विषय: वीआईपी लाइन, सेक्टर 6, वार्ड 5, नगर परिषद नया हरसूद-छनेरा में 11केवी / 440वी वितरण ट्रांसफार्मर की गंभीर त्रुटियों के तत्काल सुधार हेतु विनम्र अनुरोध।

अमानक पैनल कनेक्शन रंगीन फोटो (01) एवं टर्मिनल अमानक कनेक्शन त्रुटियों की रंगीन फोटो (03)

1. अमानक पैनल कनेक्शन रंगीन फोटो

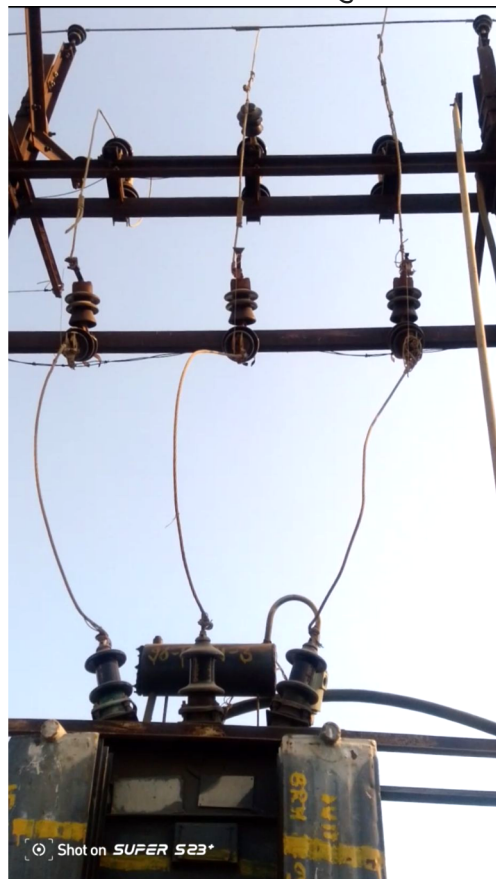
1. इनपुट 11 केवी पर ए.बी. स्विच से कोई कनेक्शन नहीं है, जो एक गंभीर सुरक्षा जोखिम है।
2. इनपुट 11 केवी से डी.ओ. फ्यूज टर्मिनल, ट्रांसफार्मर एच.टी. टर्मिनल पर कनेक्शन अमानक रूप से लगाए गए हैं, जो विद्युत सुरक्षा मानकों का उल्लंघन है।
3. ट्रांसफार्मर एल.टी. टर्मिनस से बस बार, फेज सेलेक्टर एवं कट आउट फ्यूज टर्मिनल्स पर अनुचित ढीले कनेक्शन हैं, जिससे स्पार्किंग और आग लगने का खतरा है।
4. ट्रांसफार्मर अर्थिंग में गंभीर त्रुटि है, जिससे दोष धारा के उचित प्रवाह में बाधा उत्पन्न हो सकती है और उपकरणों पर खतरनाक स्थितियाँ उत्पन्न हो सकती हैं, जिनमें बिजली के झटके, उपकरण क्षति और आग भी शामिल हैं।
5. वितरण पैनल में अमानक और त्रुटिपूर्ण विद्युत उपकरण, जैसे कि कट आउट, फेज सेलेक्टर और बस बार लगे हैं, जो सुरक्षा मानकों के विपरीत हैं।
6. घरेलू भार ट्रांसफार्मर आउटपुट के तीनों फेज में समान रूप से वितरित नहीं किया गया है, जिससे वोल्टेज में उतार-चढ़ाव और उपकरणों को क्षति का खतरा है।

1. उपरोक्त सभी त्रुटियों का तत्काल और स्थायी समाधान सुनिश्चित करावे।
2. विद्युत सुरक्षा मानकों के अनुसार सभी कनेक्शनों को ठीक करावे।
3. ट्रांसफार्मर अर्थिंग को तुरंत ठीक करावे।
4. वितरण पैनल में मानक उपकरणों को स्थापित करावे।
5. घरेलू भार को तीनों फेज में समान रूप से वितरित करावे।
